PROJET D'AMÉNAGEMENT
HYDROÉLECTRIQUE D'ANGLIERS

RÉPONSES AUX QUESTIONS DU MENV

Juillet 2002

M96531

Figure 1 Représentation schématique des variantes d'aménagement du projet hydroélectrique d'Angliers.

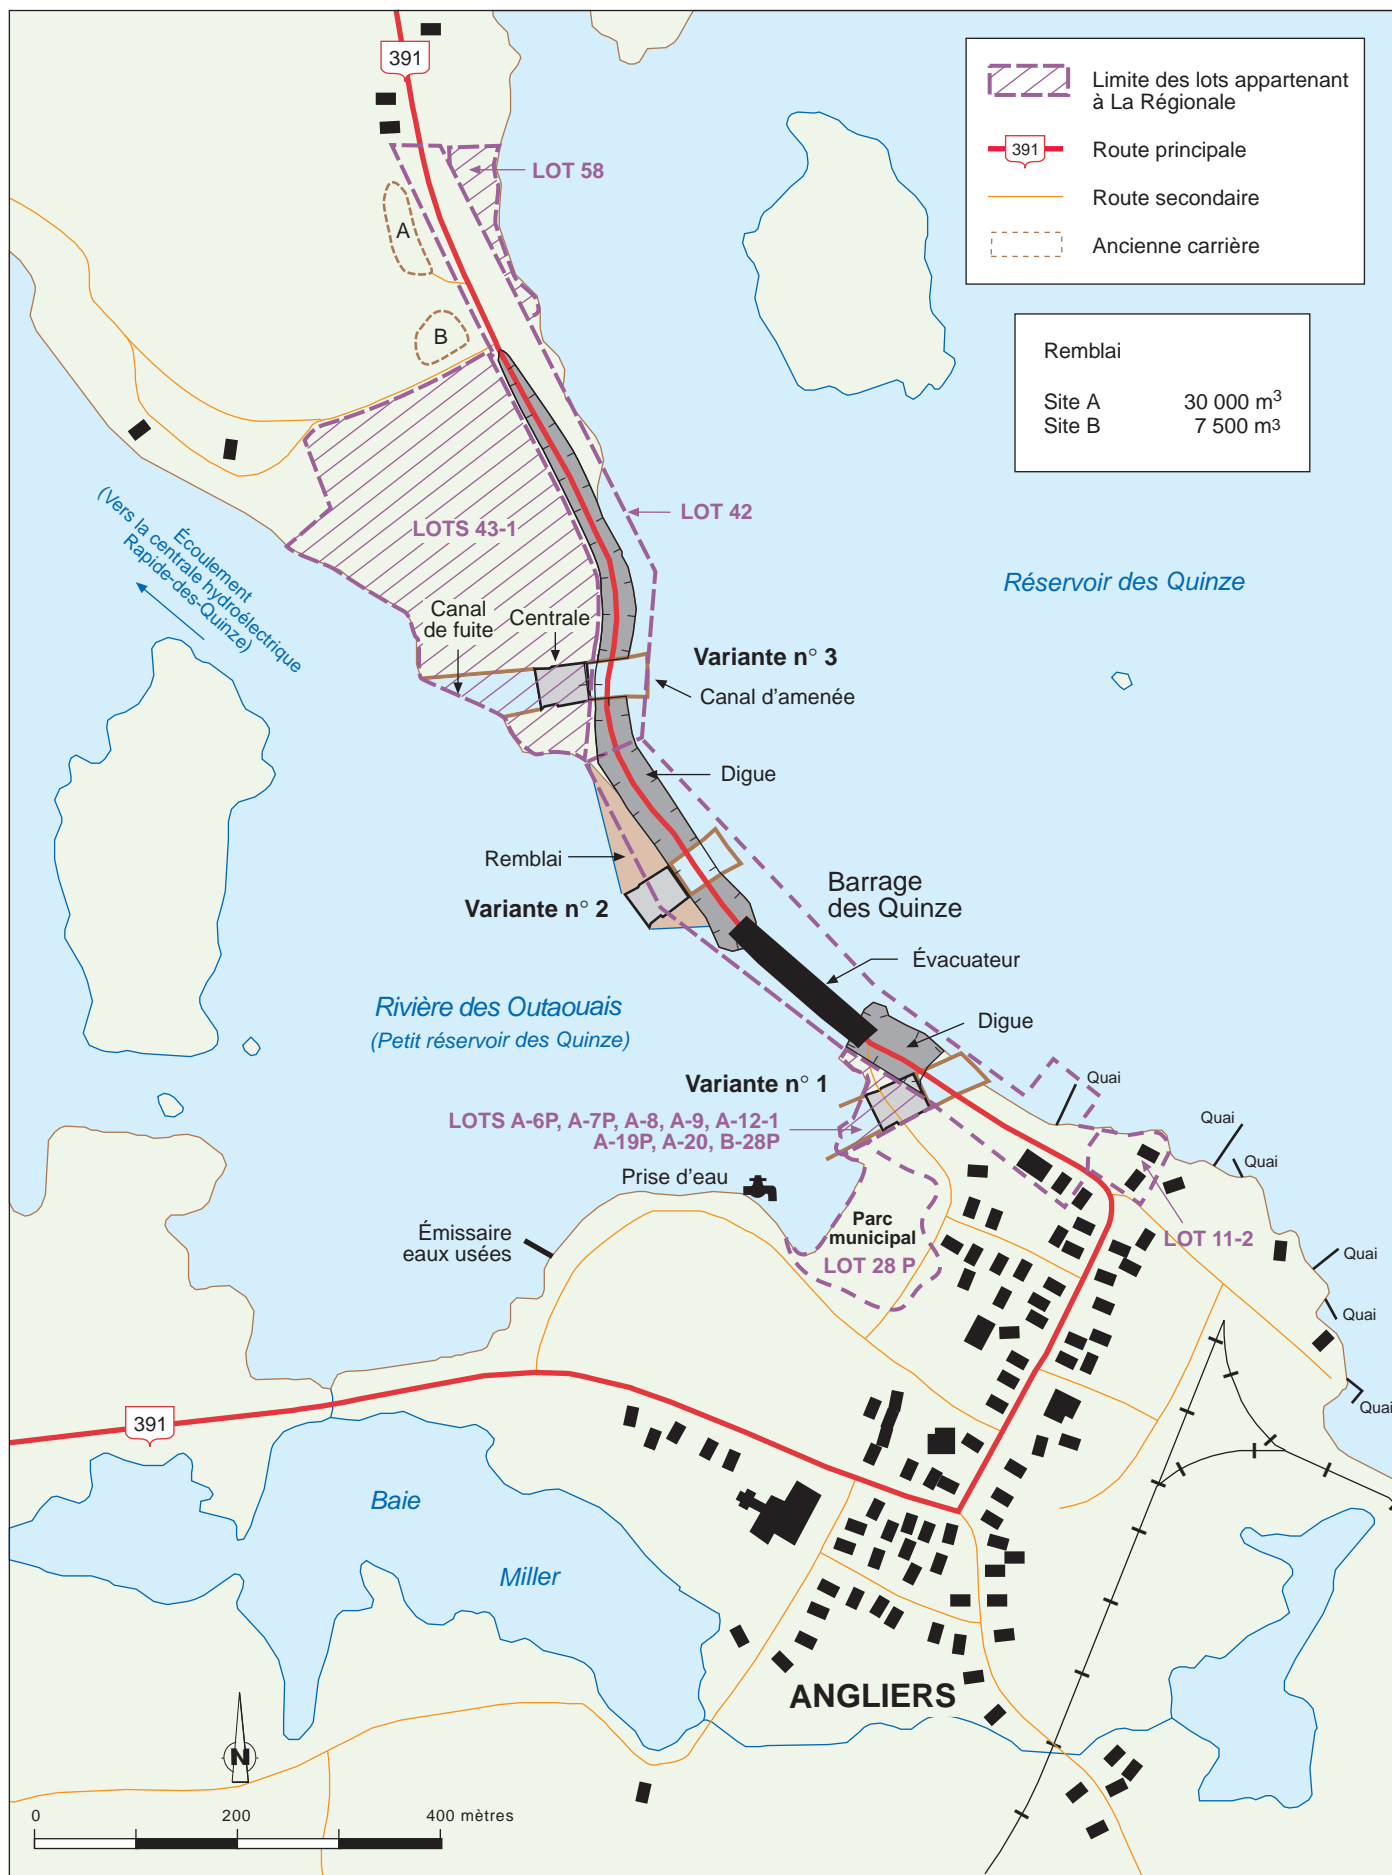
- Par ailleurs, la municipalité d'Angliers s'objecte également à l'implantation d'un chantier aussi impressionnant dans le secteur habité. De toute évidence, l'espace est tout à fait insuffisant dans le secteur identifié par la variante n° 1 pour permettre l'implantation d'un chantier de construction d'une durée de deux ans sans avoir des impacts majeurs sur les activités humaines régulières dans la municipalité (voir figure 1, annexe 1);

1. *Page 3 : On mentionne dans l'étude que la centrale sera construite à proximité du barrage des Quinze. La centrale n'est pas construite à proximité du barrage de Angliers, mais bien dans le corps du barrage, plus précisément au travers de la digue de fermeture en rive droite. L'initiateur doit apporter la nuance dans le texte.*

2. *Page 15 : Émissaire du réseau d'égout. On mentionne que la prise d'eau est située à 200 m en aval du barrage des Quinze et que l'émissaire du réseau d'égout, quant à lui, se situe à 100 m en aval de la prise d'eau potable. Or, à la page 99 dans la section 7.3.6.3, on mentionne que les eaux usées sont rejetées à 200 m en aval du barrage. Qu'en est-il vraiment ?*

Vous trouverez à l'annexe 2 une lettre Me Bernard Drolet, notaire de Ville-Marie, confirmant les lots appartenant maintenant à la compagnie La Régionale. Cette lettre confirme que le lot 43 non subdivisé du canton de Guérin est bien la propriété de La Régionale. La figure 1 (annexe 1) illustre les lots appartenant à La Régionale.

L'enrochement sera disposé dans les anciennes carrières situées sur des terres publiques (voir figure 1, annexe 1). La proximité de ces sites avec le batardeau amont fera en sorte de minimiser le déplacement de camions sur un très court tronçon de la route 391.

Dans les faits, la centrale sera construite en aval de la digue droite du barrage des Quinze. Le canal d'aménée d'eau, quant à lui, passera à travers la digue de fermeture en rive droite du barrage.

La prise d'eau est effectivement localisée à environ 200 m en aval du barrage alors que le rejet des eaux usées est localisé à environ 150 m en aval de la prise d'eau (voir figure 1, annexe 1). La distance entre l'émissaire des eaux usées et le barrage est de 350 m.

Figure A4 Sections sélectionnées pour l'évaluation des conditions hydrauliques en aval du barrage des Quinze.

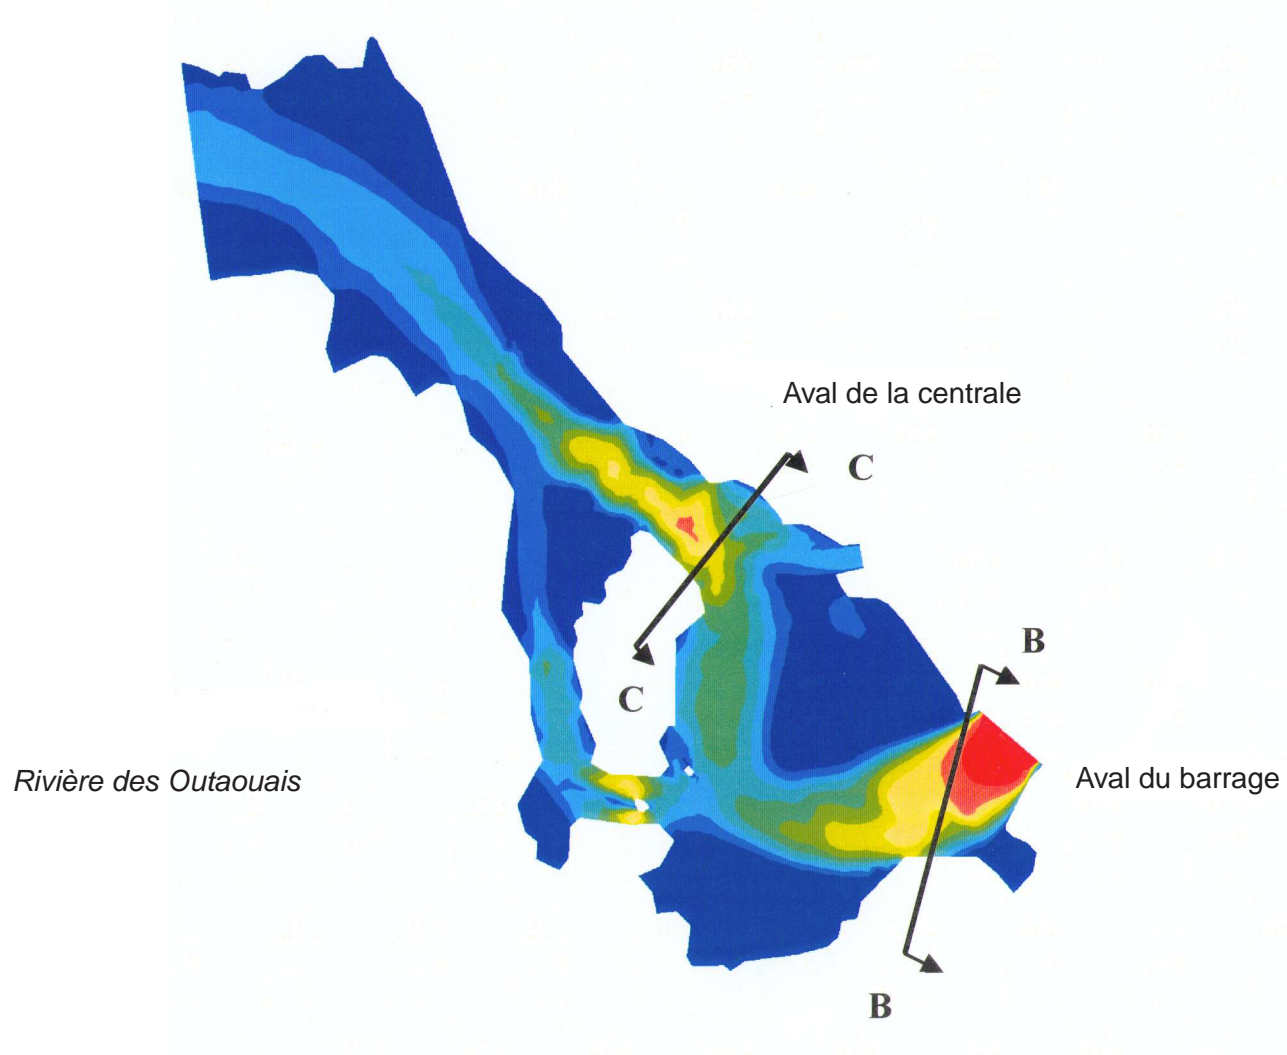
L'initiateur doit fournir les caractéristiques hydrauliques tels le niveau de l'eau, les vitesses d'écoulement et les débits en aval du barrage et ce, pour différentes conditions, soit l'étiage estival et annuel, la moyenne annuelle et les crues de différentes récurrences dont 2, 20, 100, 1000, 10 000 ans et les crues maximales probables (CMP) de printemps et d'été - automne.

Les caractéristiques d'écoulement au droit du projet ont été définies à deux endroits, soit directement en aval de l'évacuateur existant et en aval de la future centrale (figure 4.1, annexe 4). Pour ces deux secteurs, des niveaux de surface libre et des conditions de vitesses de l'eau ont été simulés avec le modèle hydraulique Télémac2D (tableaux 4.1 et 4.2, annexe 4). Avec la mise en place de la centrale, la baisse de niveau directement en aval de l'évacuateur existant est non significatif pour un débit d'étiage estival (i.e. de l'ordre du centimètre), alors qu'en condition moyenne, la baisse de niveau est d'environ 8 cm, ce qui reste inférieur aux variations rencontrées en conditions naturelles.

Figure 5.2. Variation du niveau d'eau à l'évacuateur de Rapides-des-Quinze.

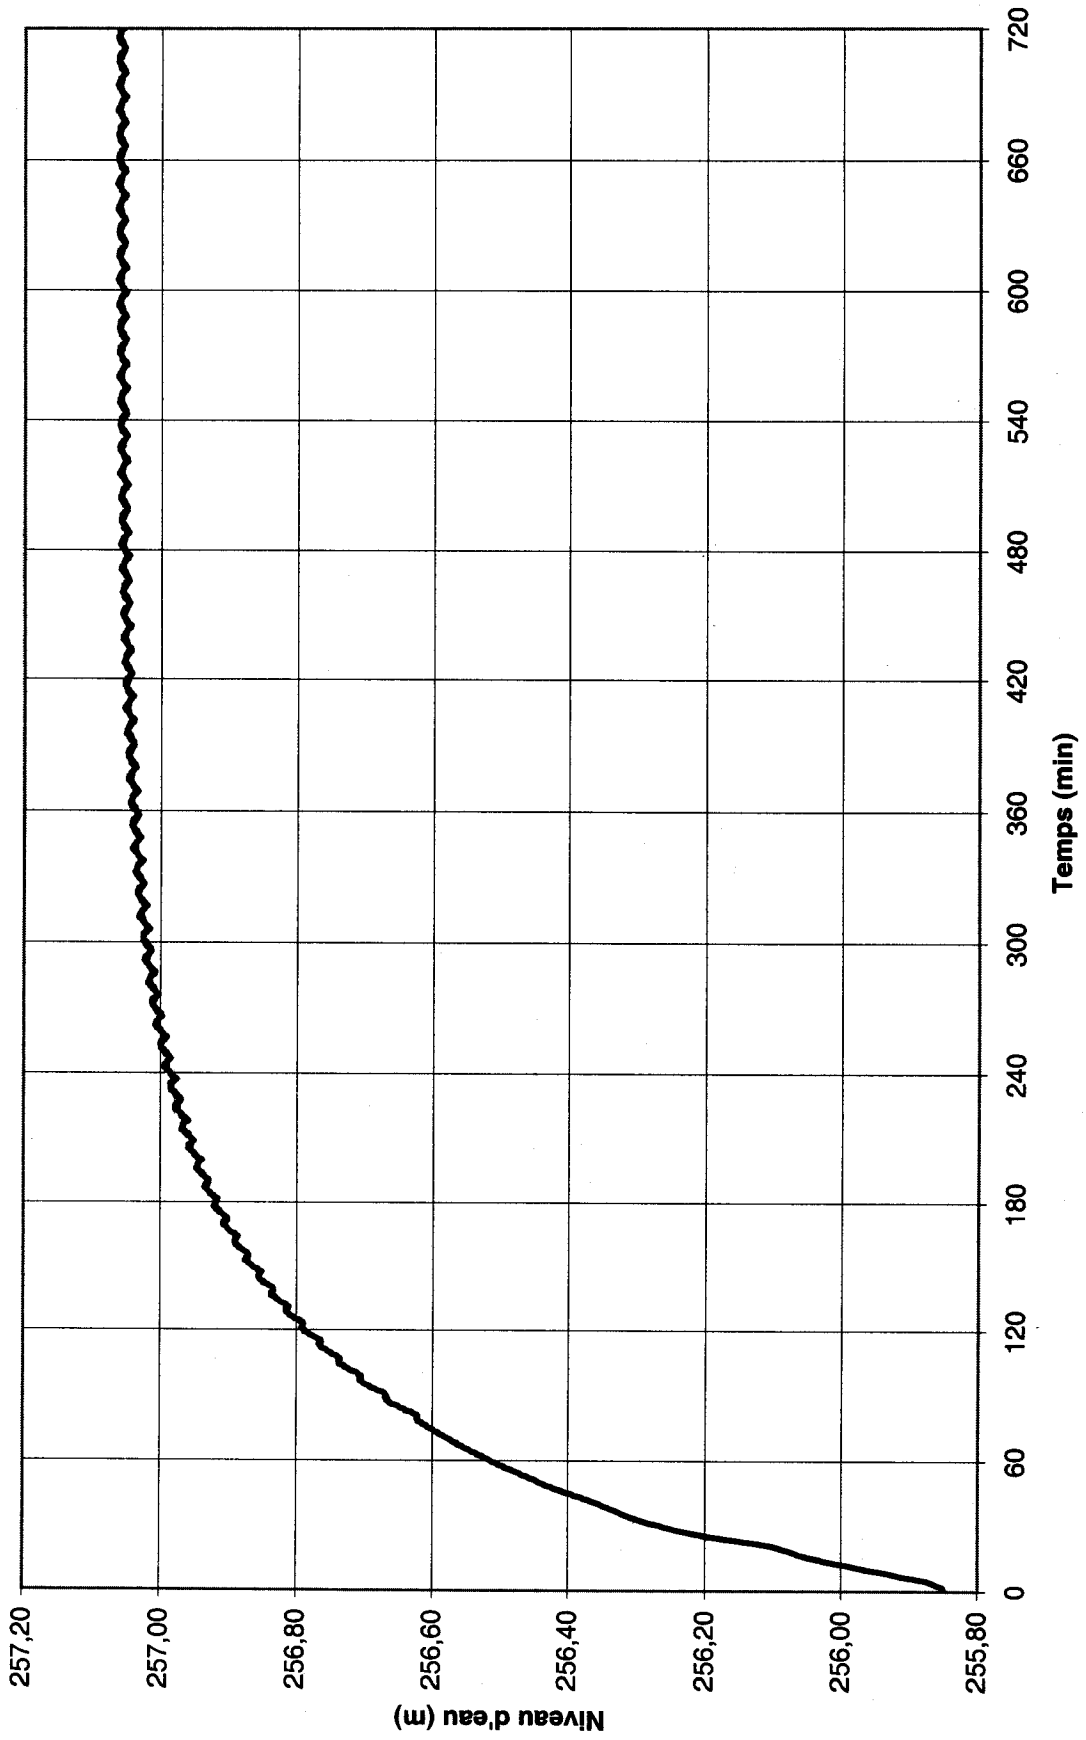
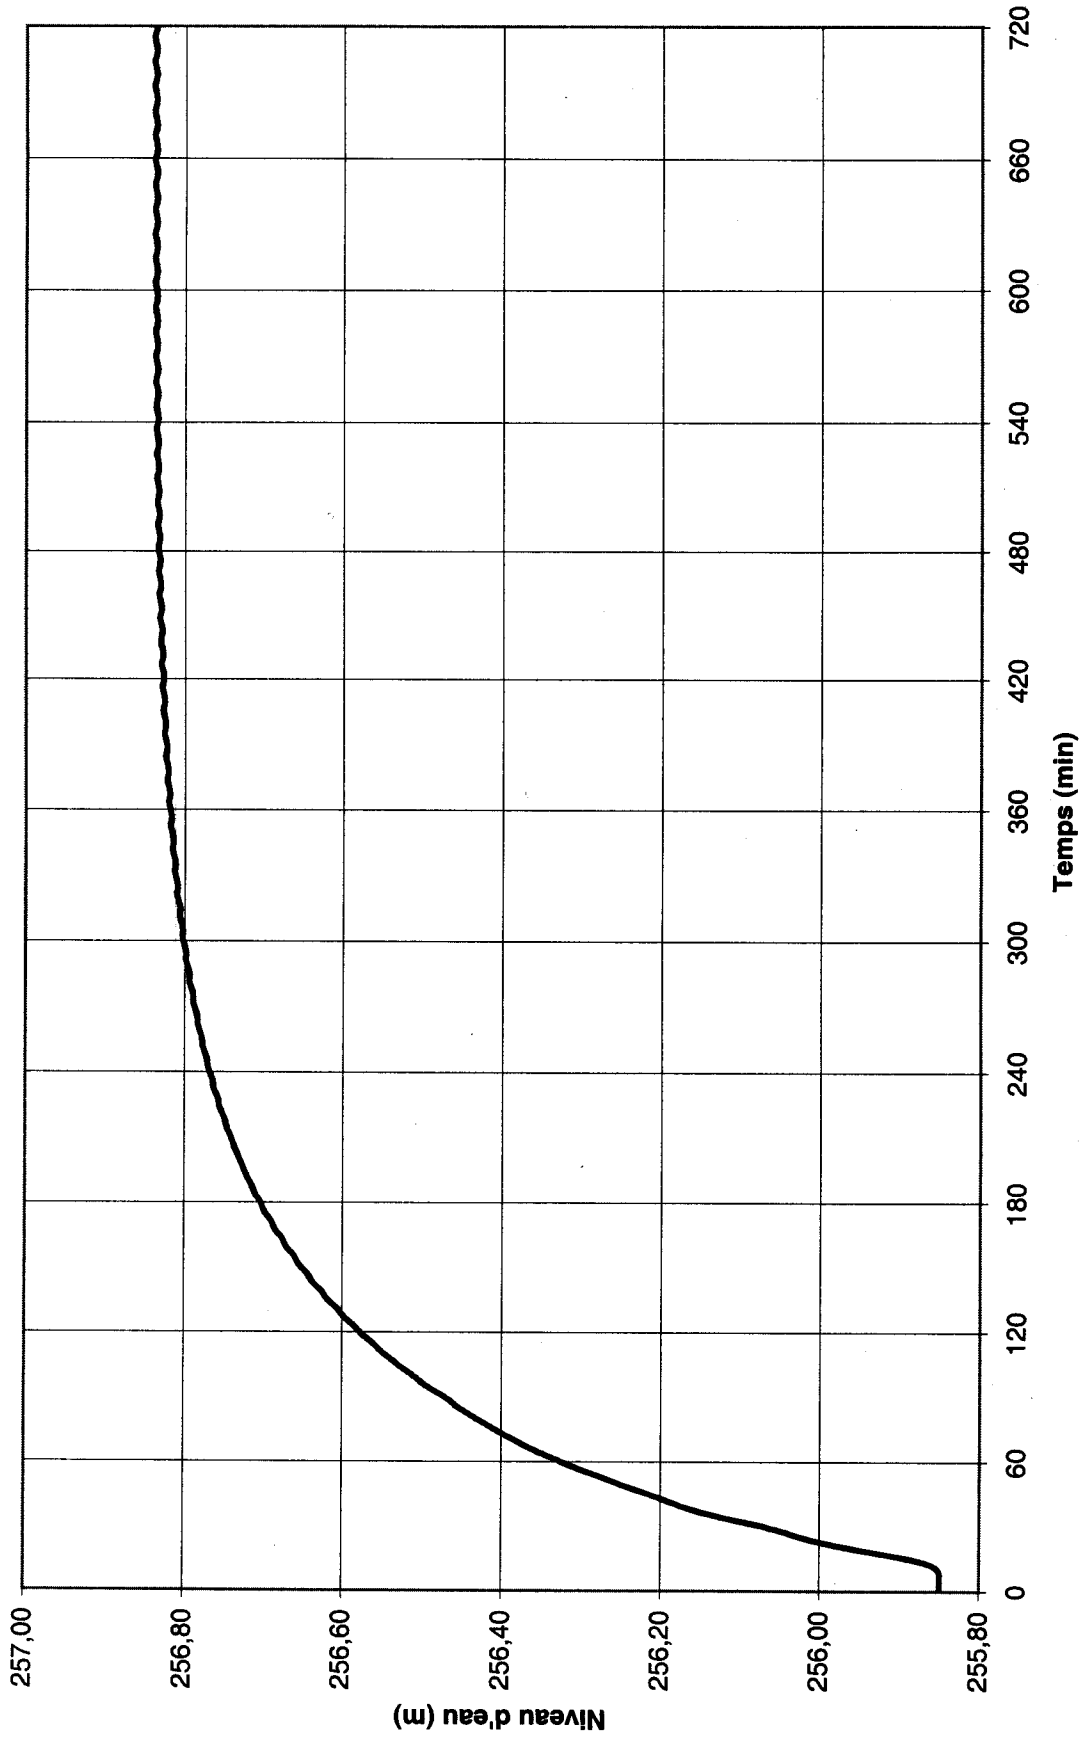
De plus, l'initiateur doit ajouter à l'étude, une carte des zones affectées en cas de rupture du batardeau et une évaluation des impacts appréhendés dans le cas où une telle situation se produirait.

En cas de rupture du batardeau amont, le débit atteint 1 280 m³/s en 20 minutes. Les niveaux d'eau atteints ainsi que la propagation de l'onde de crue sont présentés à l'annexe 6. L'évaluation des effets appréhendés, de même que les mesures d'atténuation complémentaires au plan d'urgence sont résumés ci-dessous :

- La pisciculture des Quinze localisé à 700 m en aval du batardeau :
 - l'onde de rupture atteint le site en 2 minutes.
 - le niveau d'eau augment de 115 cm après 12 heures.
 - Du point de vue humain :
 - fournir une communication directe entre la pisciculture et le promoteur (incluant l'entrepreneur en construction);
 - Intégrer cette situation au plan d'urgence qui devra être déposé avant de réaliser les travaux;
 - Enfin, mener une séance de formation au chantier et à la pisciculture pour mettre en application l'éventualité d'un tel événement.

➤ Le barrage Rapides-des-Quinze localisé à 6 km en aval :

- l'onde de rupture atteint le barrage en 9 minutes et la centrale en moins de 13 minutes.
- le niveau d'eau augment respectivement de 90 et 70 cm au barrage et à la centrale
- Du point de vue de la sécurité civile (sécurité des barrages)
 - fournir une communication directe entre Hydro-Québec et le promoteur (incluant l'entrepreneur en construction;
 - Intégrer cette situation au plan d'urgence qui devra être déposé avant de réaliser les travaux,
 - Enfin, mener une séance de formation au chantier et avec Hydro-Québec pour mettre en application l'éventualité d'un tel événement.
